Ergebnisprotokoll des Erörterungstermins zum Genehmigungsverfahren von 8 Windenergieanlagen in Emmerthal, Gemarkungen Grohnde und Kirchohsen

Erörterung am 10.11.2016 im Rathaus der Gemeinde Emmerthal, Berliner Str. 15, 31860 Emmerthal

Abbildung 4 Differenzen der messtechnisch erhobenen Schalldruckpegel zu den gem. alternativem Verfahren der DIN ISO 9613-2 berechneten Schalldruckpegel

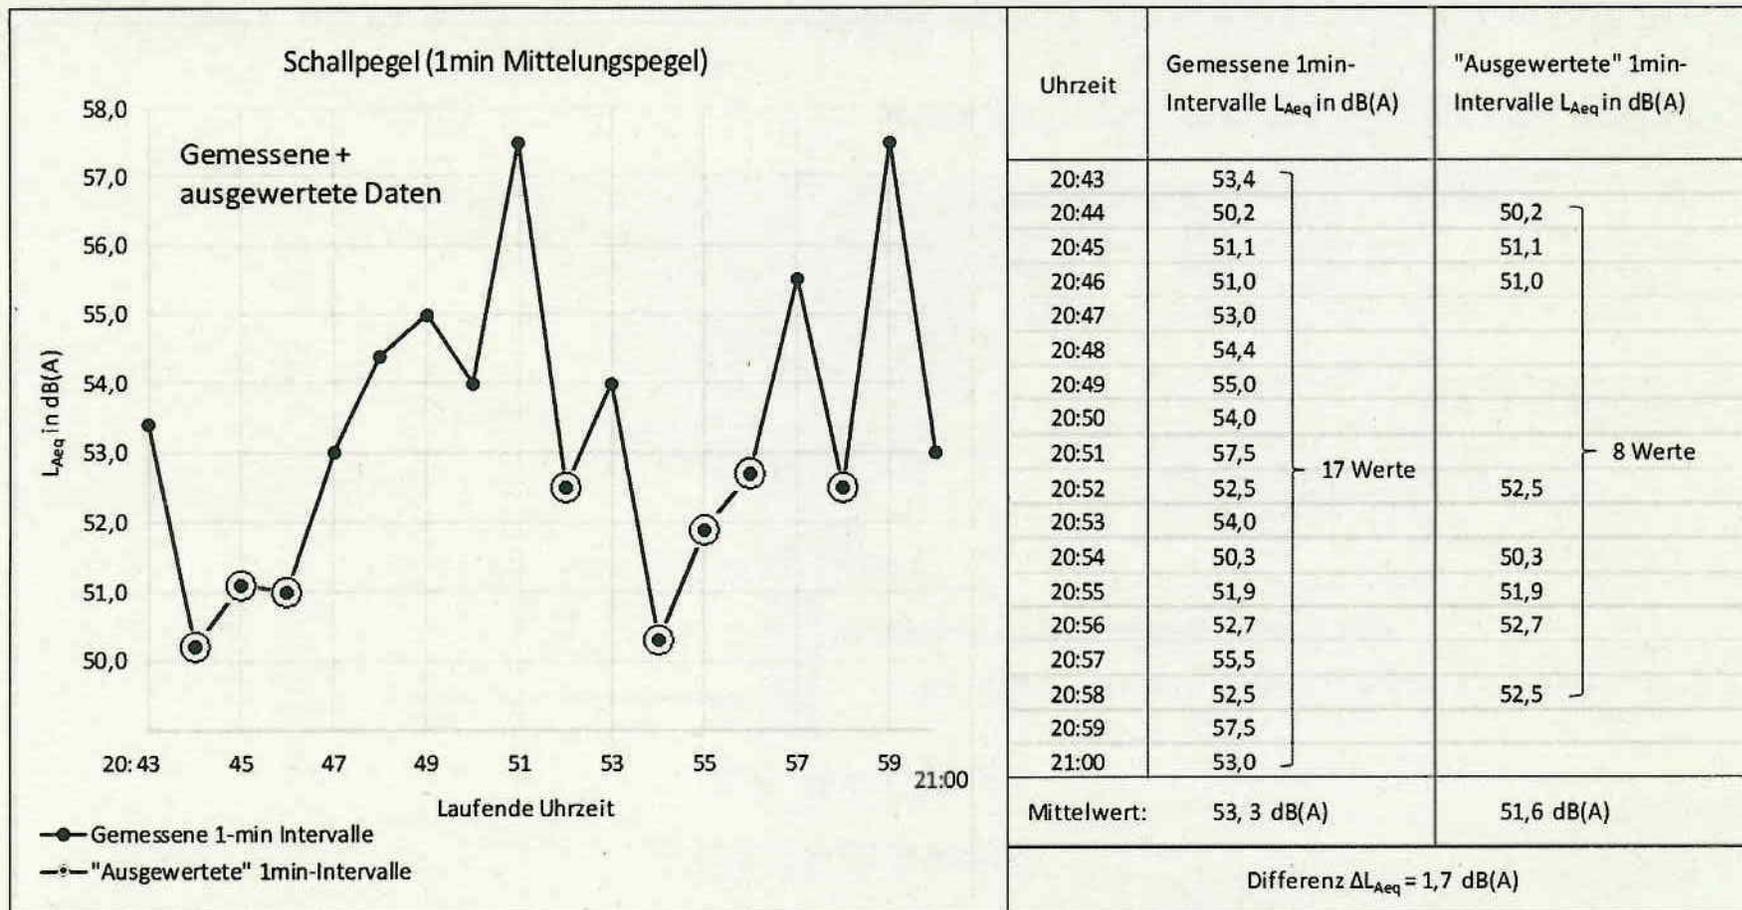
Beispiel 1:
Beim Vergleich von Meßdaten zu Prognose-Daten:
Ab 400m ist es lauter als vorhergesagt !!

Ursache ist die unzureichende alte Norm, die die Realität nicht gut genug wiedergibt...

2.Beispiel 2015: Gemessene und „ausgewertete“ Schallpegel-Daten

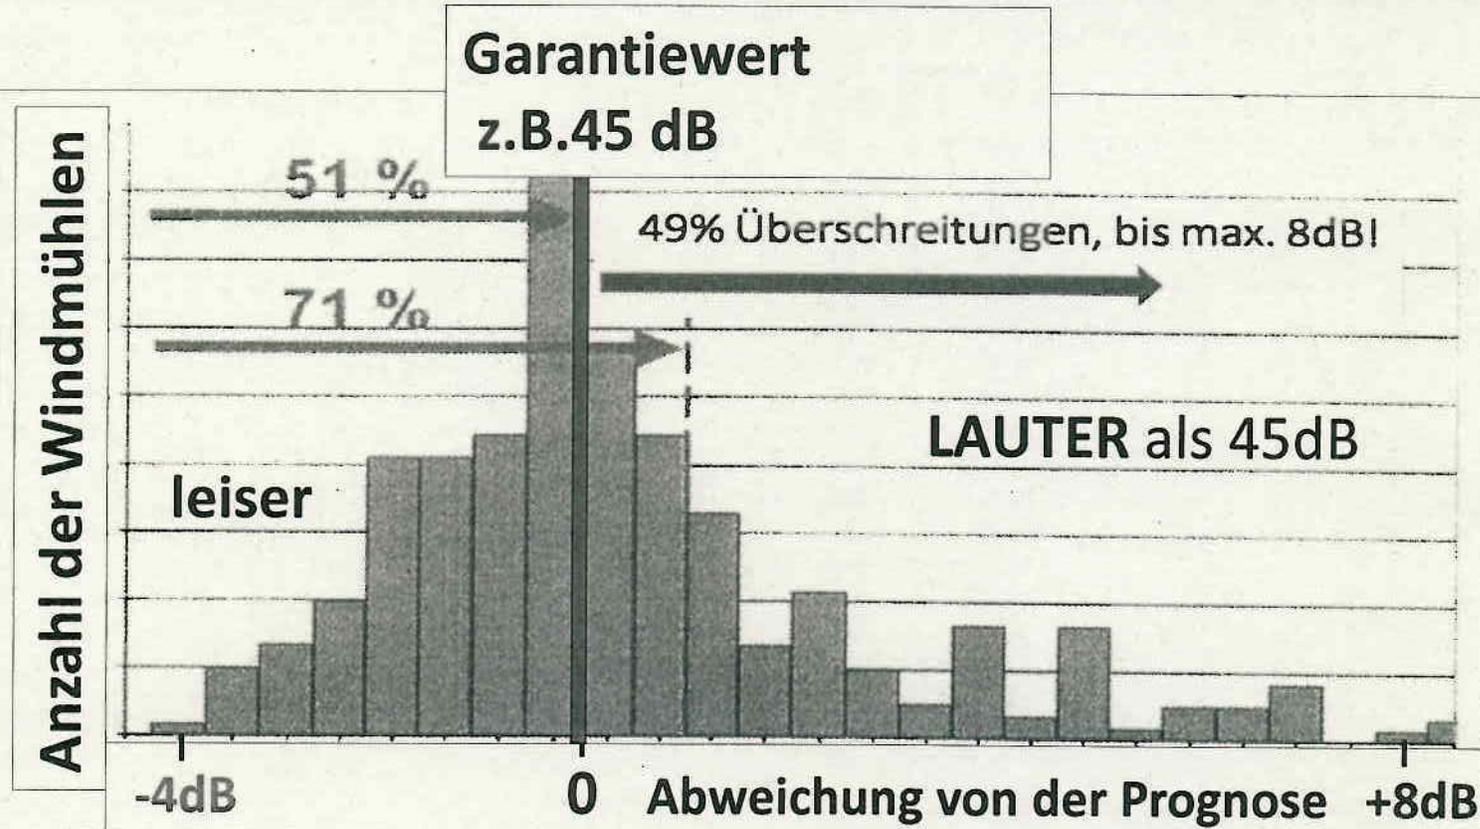
Nur die Hälfte d.Meßdaten wurde berücksichtigt, um „zu hohe Fremdgeräusche zu vermeiden“
 Wer legt die Grenze fest, was zu hoch ist? Die Physik oder der Auftraggeber?

Abstandstabelle WKA-Turmachse - Freileitungen

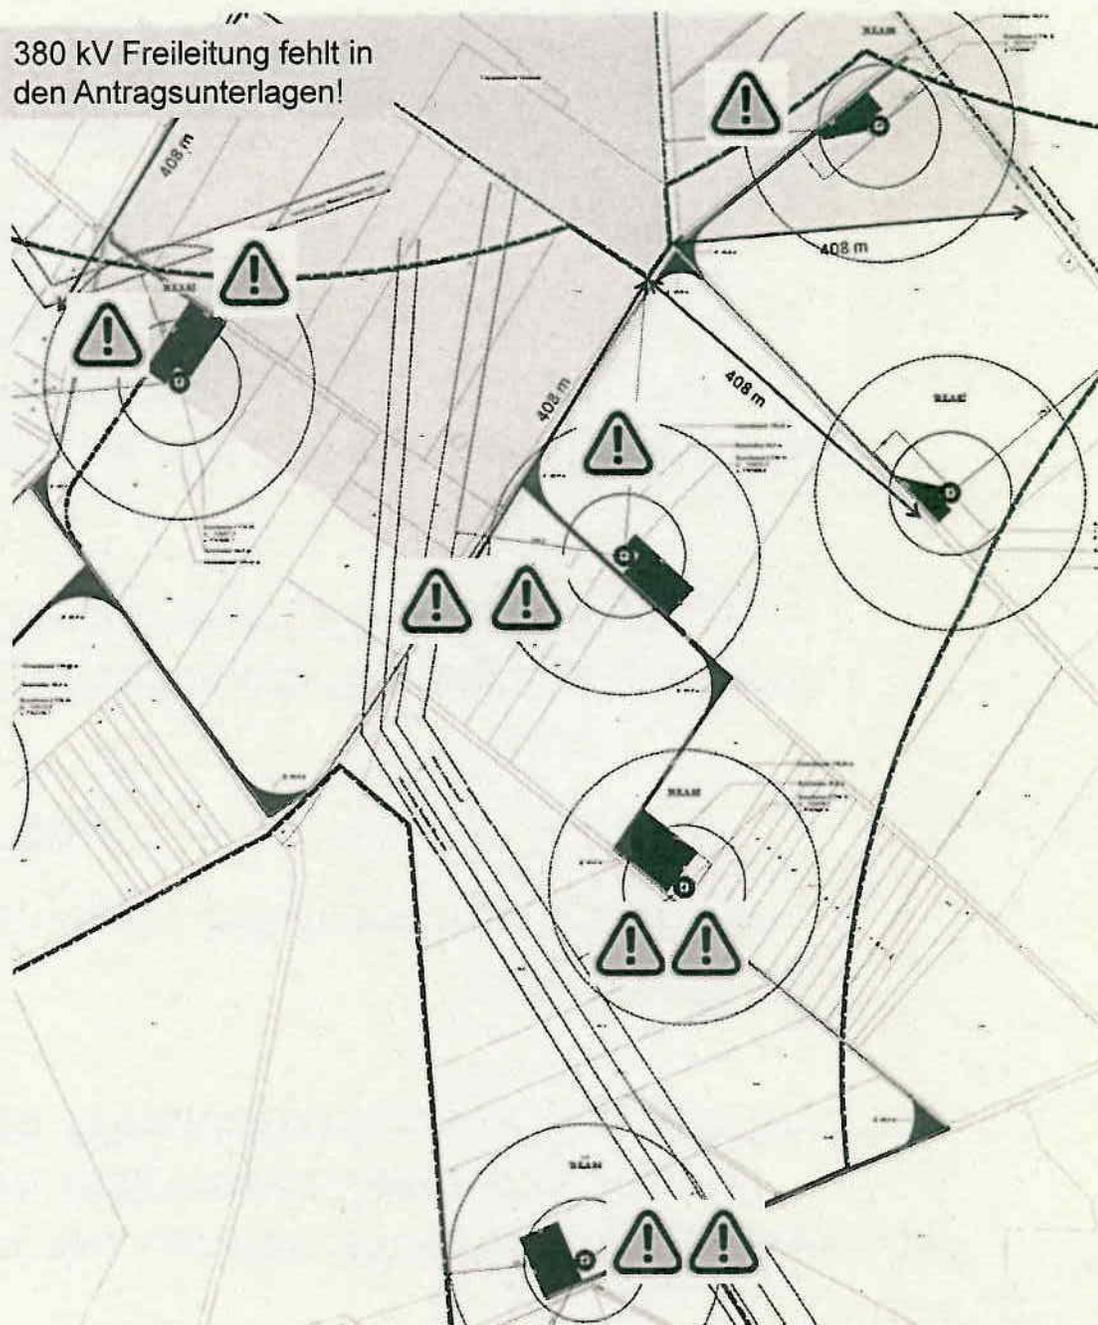
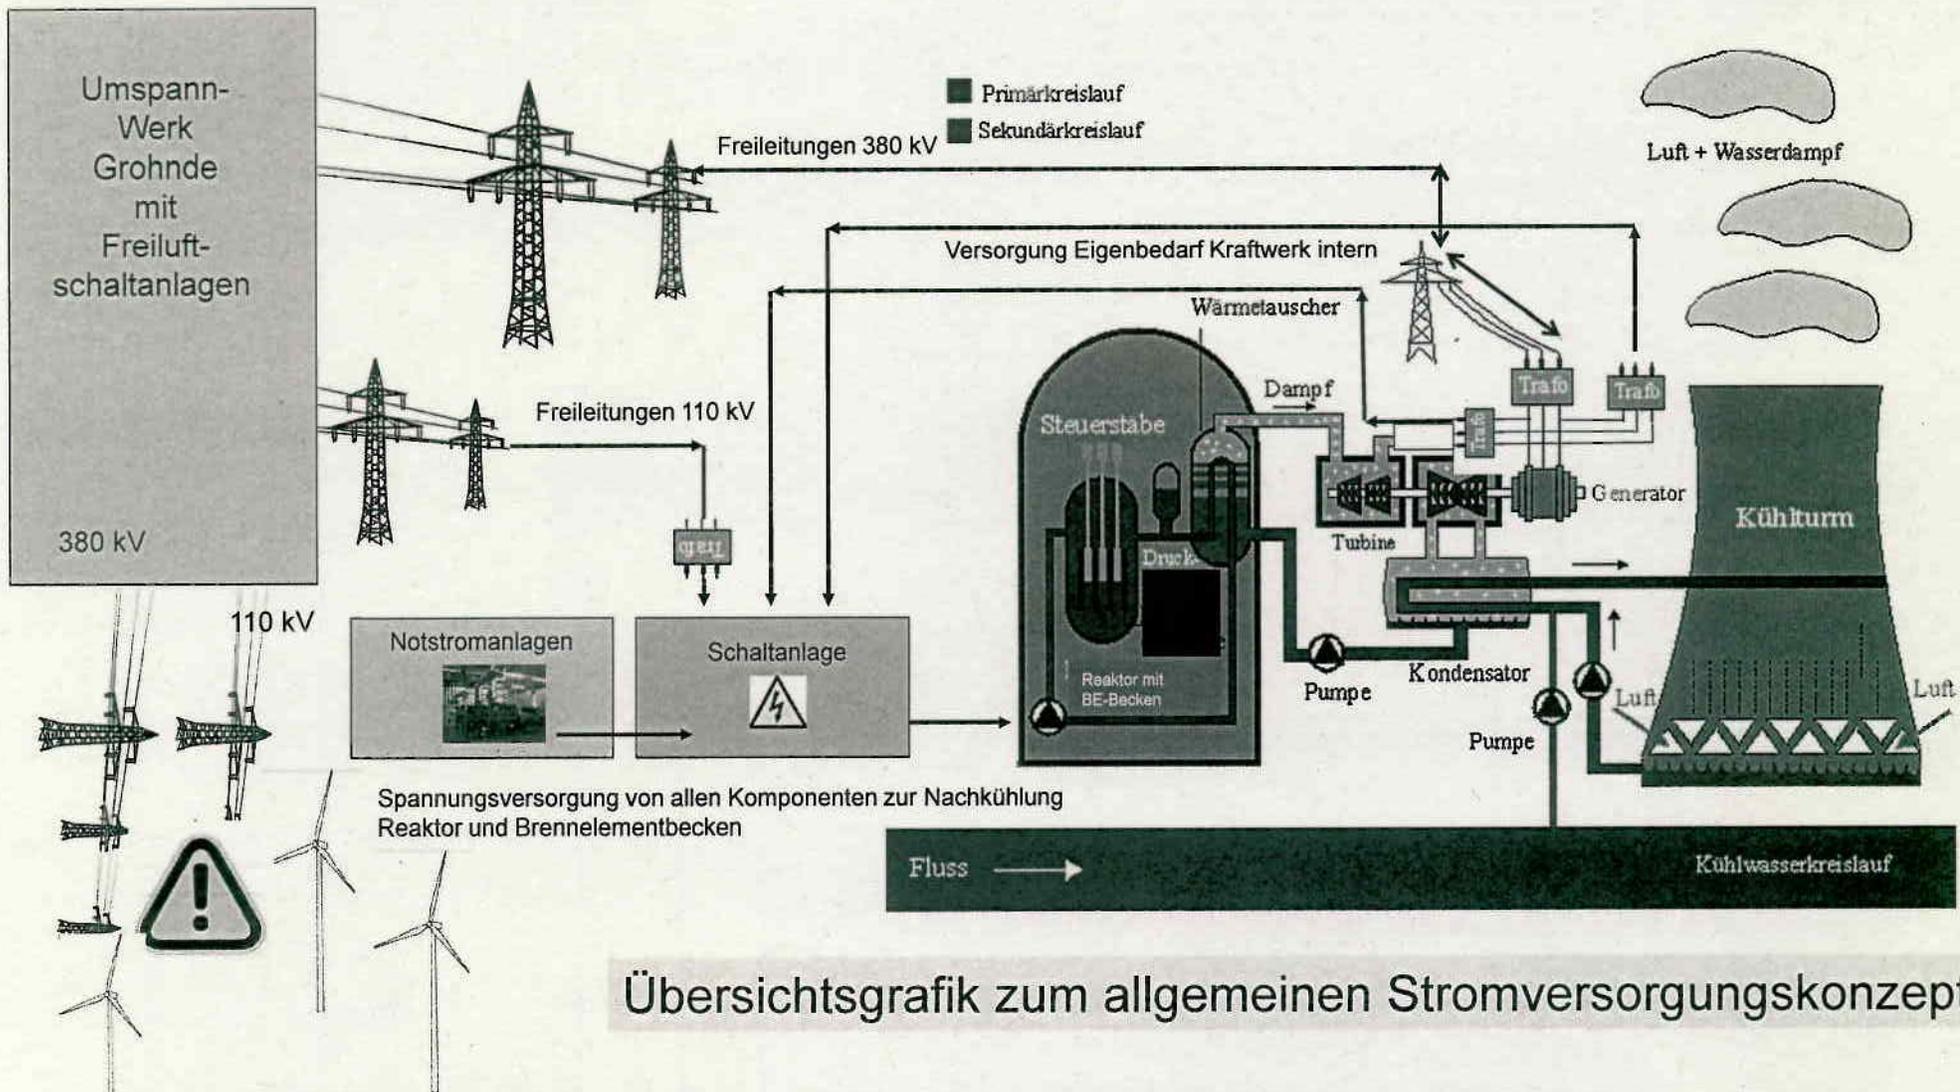
380 kV Freileitung fehlt in den Antragsunterlagen!

Bezüglich der Abstände der WEA zum Umspannwerk wurde von Herrn Nowack mitgeteilt, dass im Vorfeld der Antragstellung bereits eine Abstimmung mit dem Betreiber des Umspannwerkes stattgefunden hat und von dort erklärt wurde, dass mindestens die Kipphöhe der WEA zur Umzäunung des Umspannwerkes eingehalten werden muss. Dieser Abstand ist in der konkreten Planung auf die Erweiterungsfläche des Umspannwerkes ausgedehnt worden, so dass es keine Probleme bei einer Havarie oder einem Rotorblattbruch geben sollte.
